Ansökan om bygglov för yttre ändring av flerbostadshus, Loket 17, Torsgatan 25, Vasastaden

Förslag till beslut

Förslag, fasad mot Atlasgatan ovan, nästa sida mot Lokstallsgatan.

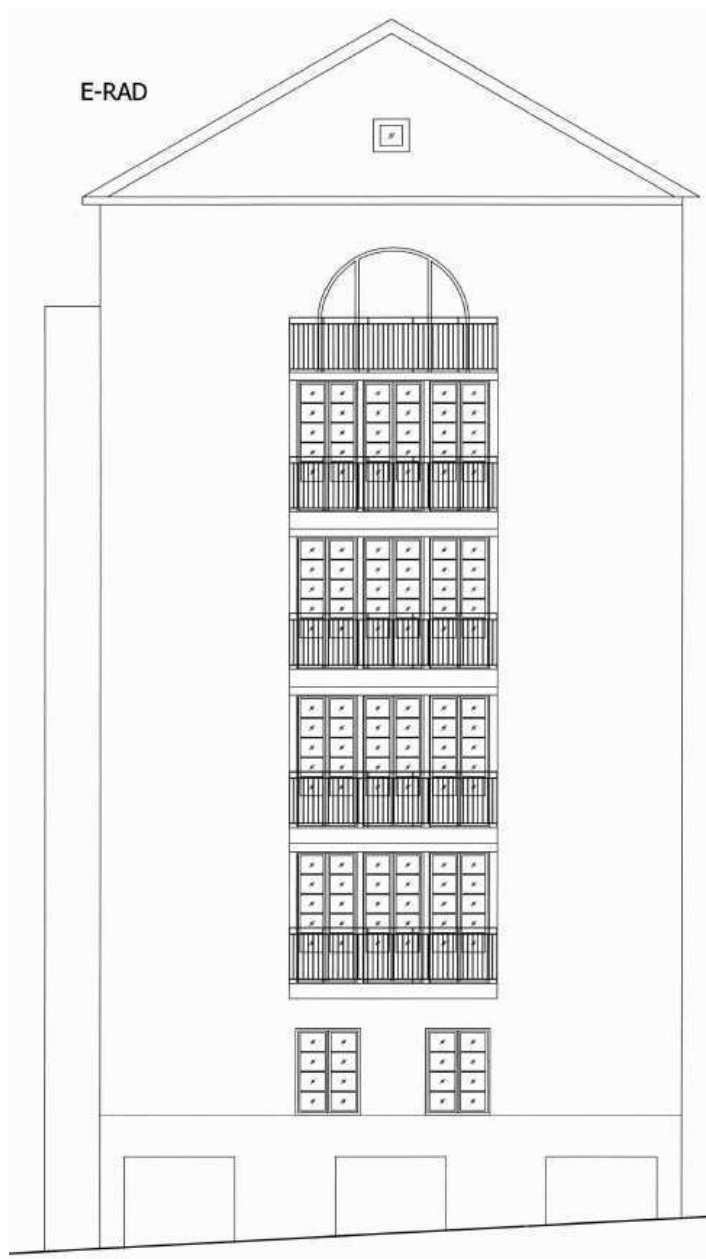
Ärendet har remitterats till Stockholms stadsmuseum som avstyrker åtgärden som ovarsam och förvanskande. Åtgärderna bryter mot byggnadens karaktär och arkitektur och skulle bli väl synliga i stadsbilden (se bilaga).

Kontoret bedömer att förslaget sammantaget (balkonger, fönsterdörrar och franska fönster) med stöd av 8 kap 14 o.17 §§, PBL är ovarsamt och strider mot förvanskingsförbud.

Kontoret bedömer att förslaget inte uppfyller krav på tillgänglighet för rörelsehindrade (grunda balkonger).
